FESTSTELLUNGSENTWURF

Unterlage / Blatt-Nr.: 5/8 T Lageplan
 Bau-km 7+000 bis Bau-km 8+000
 Maßstab: 1 : 1000

Bundesstraße B12: Kempten (A 7) - AS Jengen/Kaufbeuren (A 96) Erweiterung auf 4 Fahrstreifen
Planungsabschnitt 6
Untergemärken - Buchloe (A 96)
 Bau-km 0+000 bis 10+200

1. Tektur
 Staatliches Bauamt Kempten
 Michael Müller, Bauingenieur
 Kempten, 31.03.2022

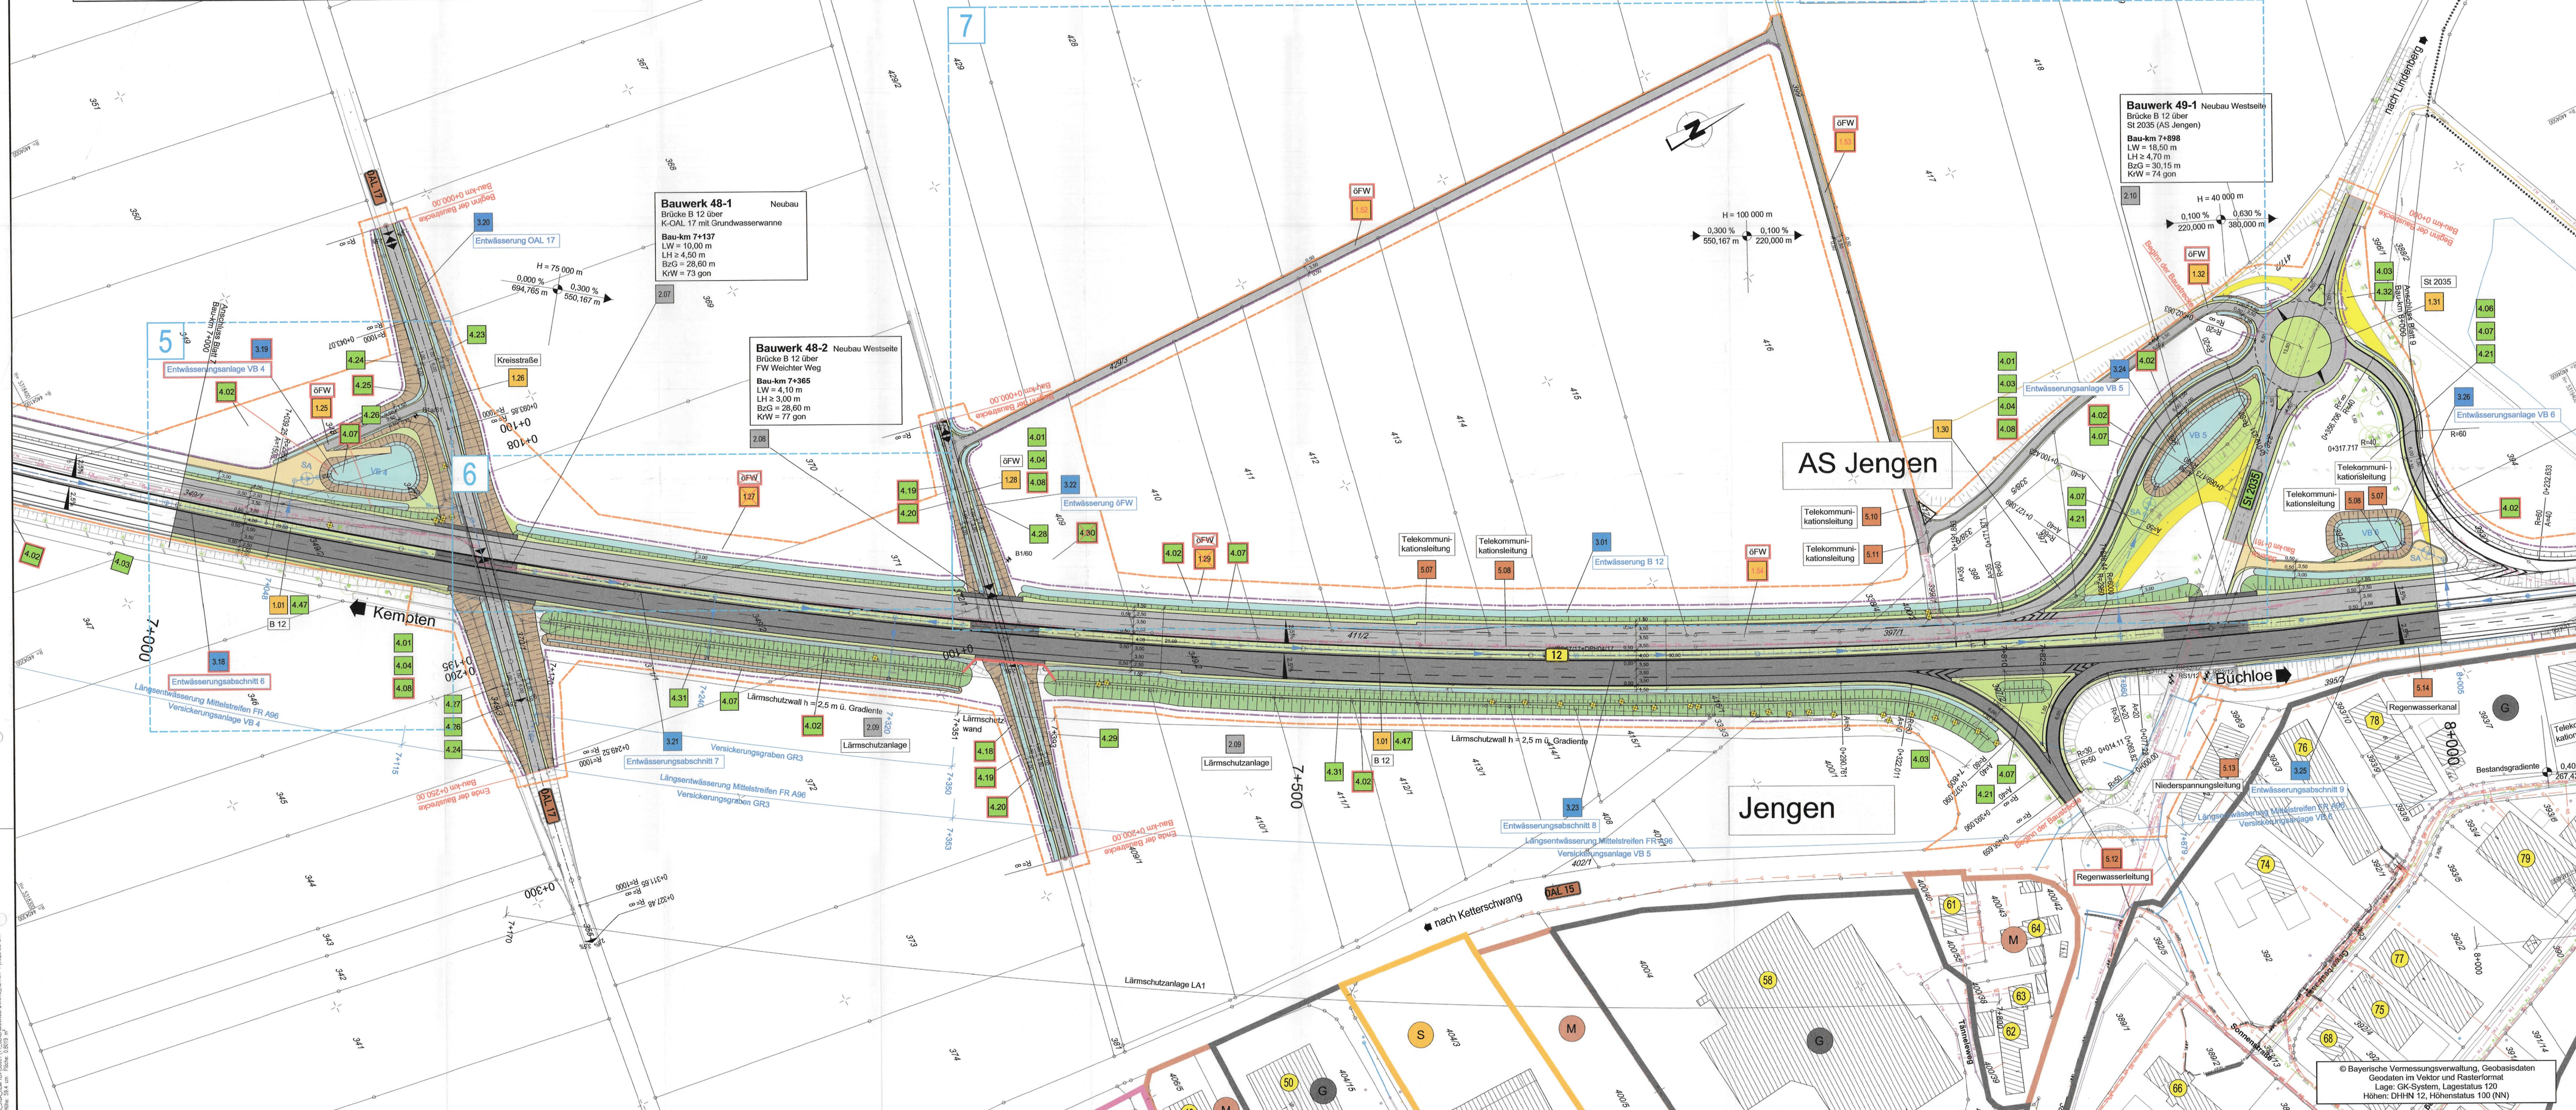
Nr.	Art der Änderung	Datum	Zeichen
1	1. Tektur vom 20.01.2022; VB 4 verschoben, Parallelwege entfallen, Wäge werden ausgebaut	Januar 2022	wac
